現況平面図

所在地：愛知県日進市浅田町地内

計画平面図及び土地利用計画図

日進西部地区	
図面の名称	図面番号
管水路工標準断面図	*
縮尺	S=1:20
測量	平成 年 月 日終了
設計	
製図	原図
	複写

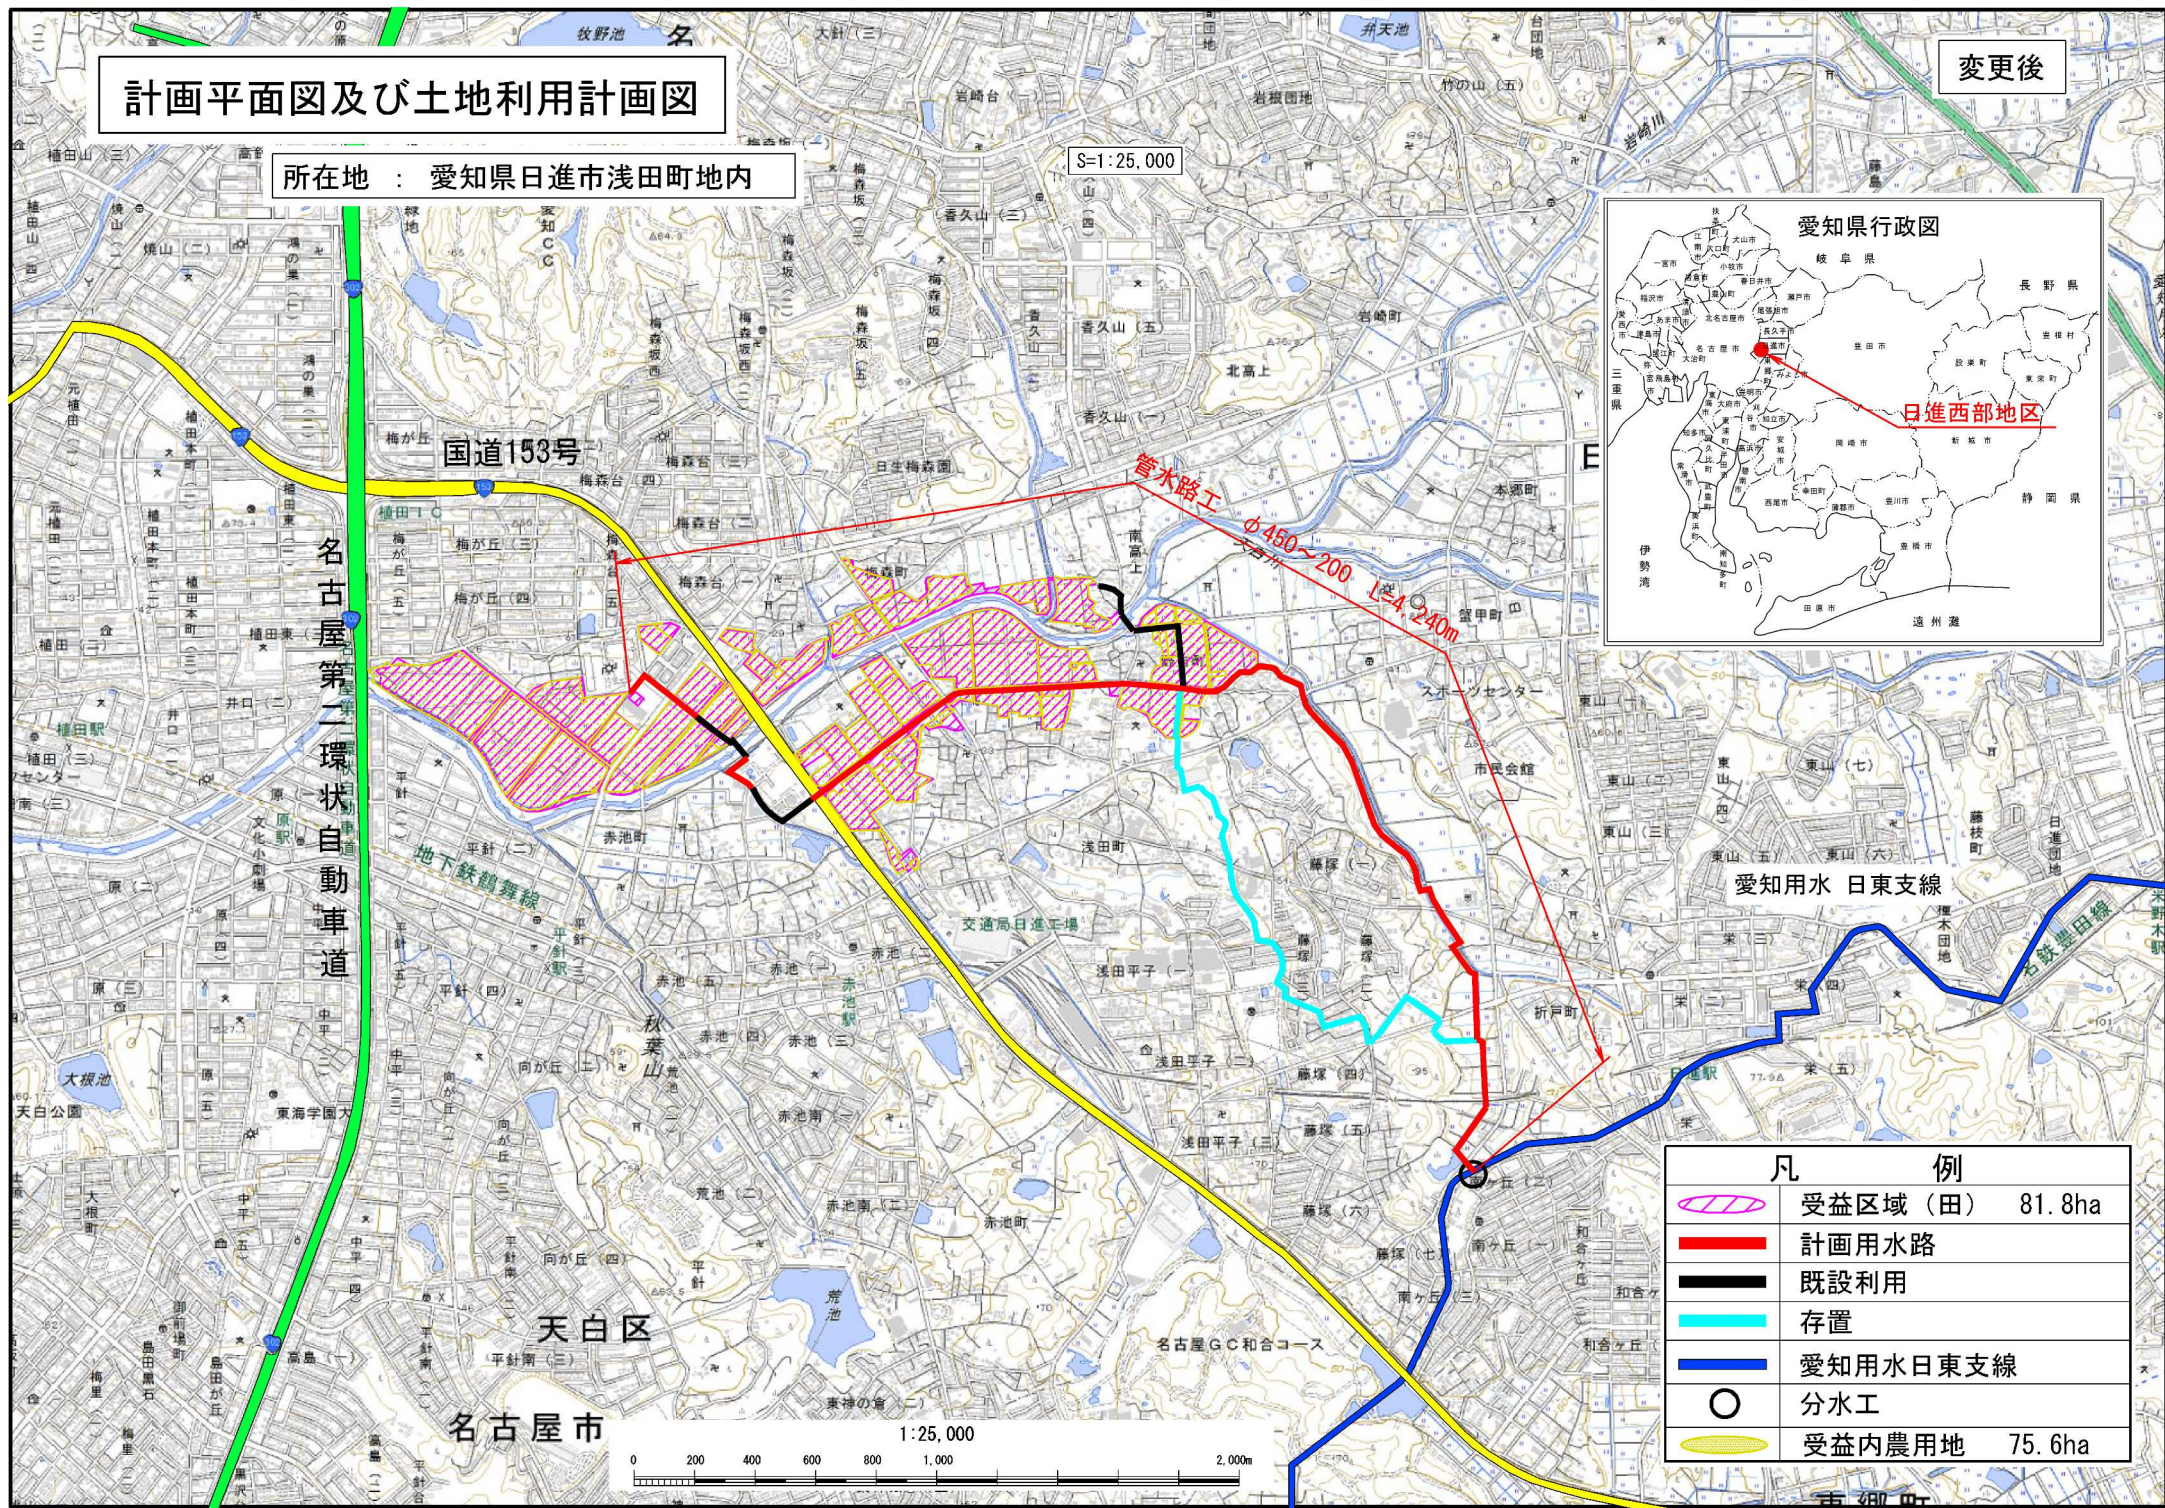
変更後

凡 例		
	受益区域 (田)	81.8ha
	計画用水路	
	既設利用	
	存置	
	愛知用水日東支線	
	分水工	
	受益内農用地	75.6ha

計画平面図及び土地利用計画図

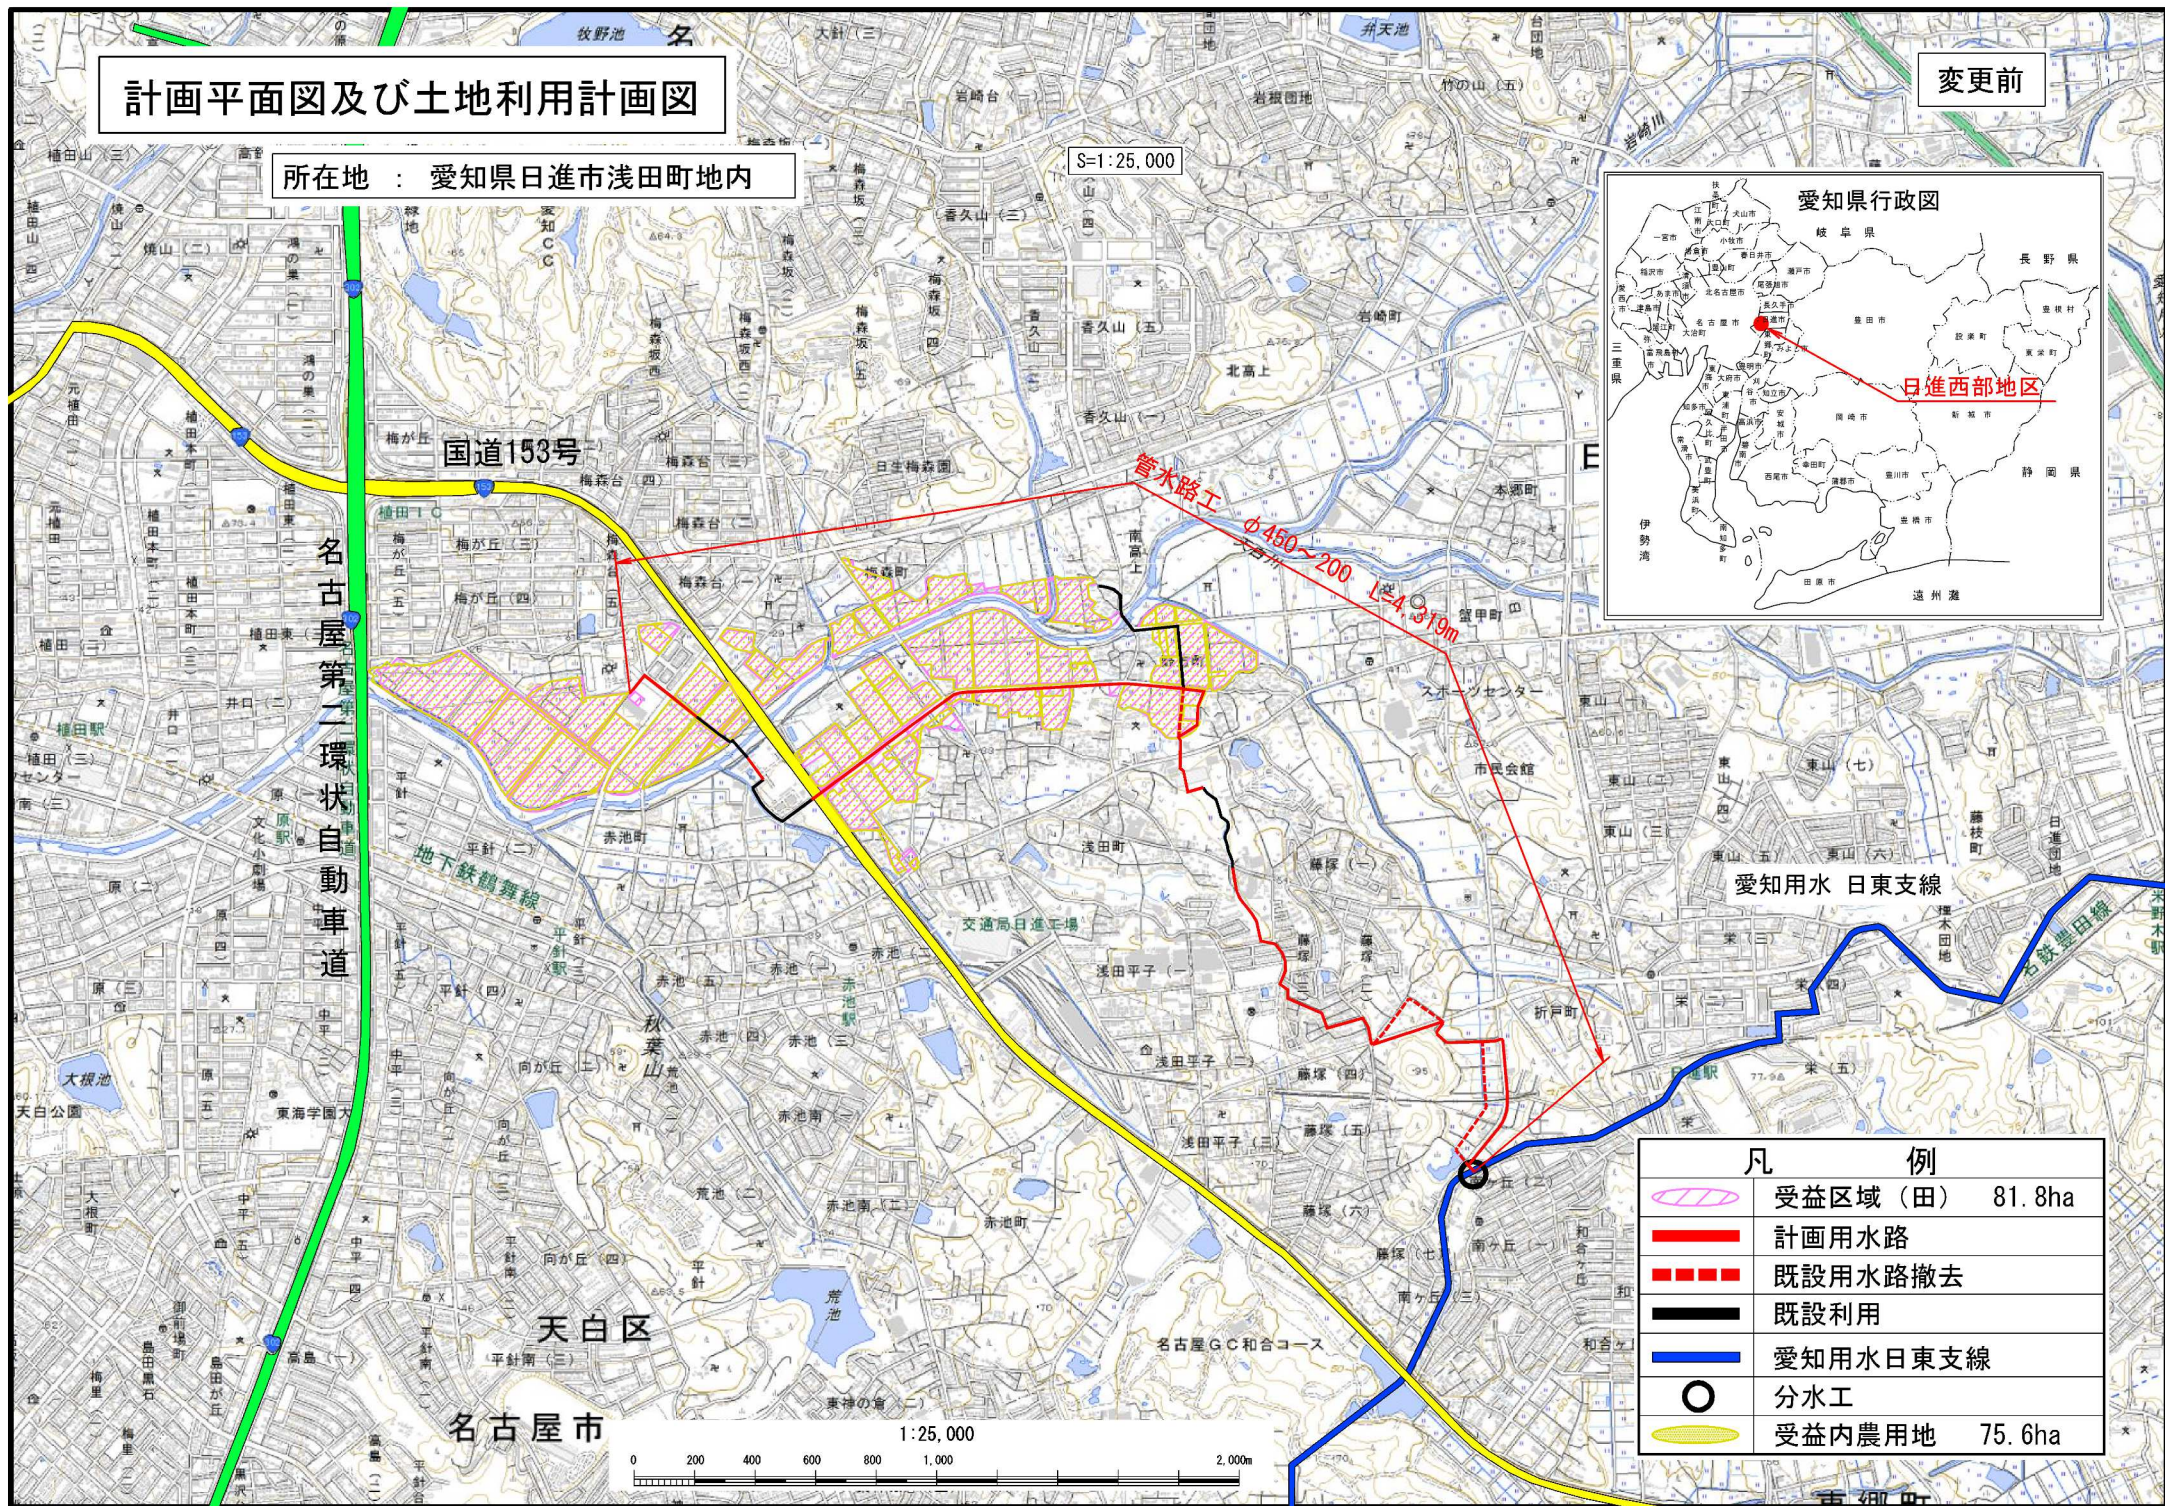
変更前

凡 例		
	受益区域 (田)	81.8ha
	計画用水路	
	既設用水路撤去	
	既設利用	
	愛知用水日東支線	
	分水工	
	受益内農用地	75.6ha

管水路工標準断面図

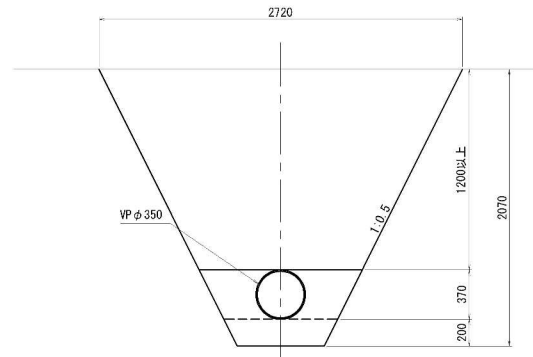
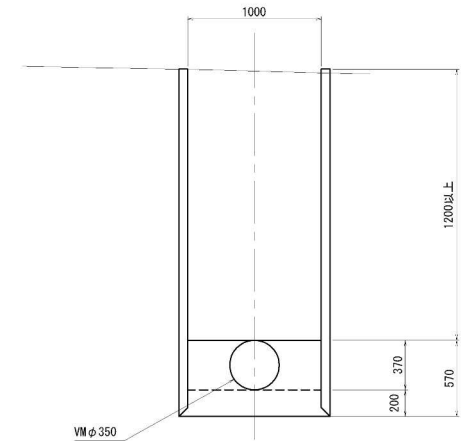
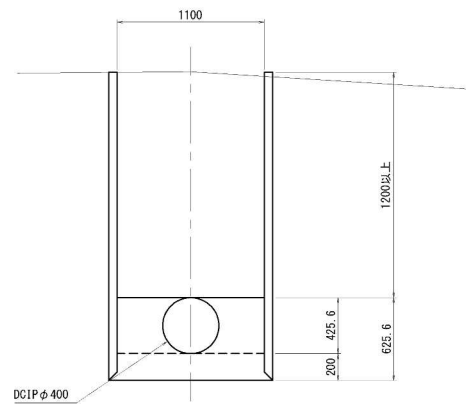
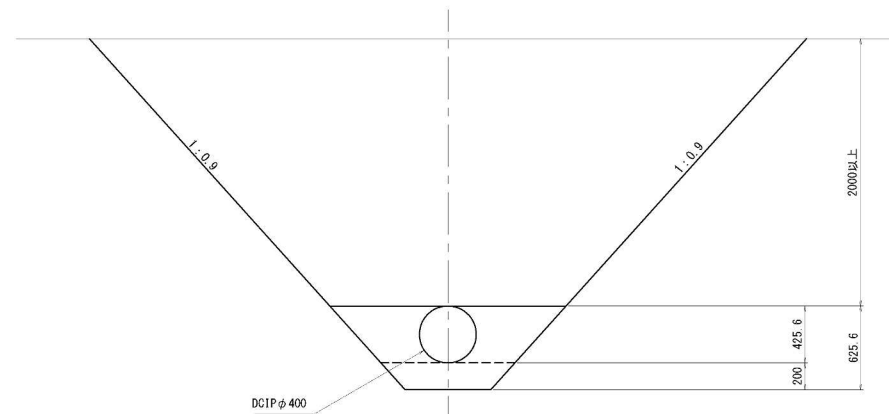
ルート変更区間

変更後
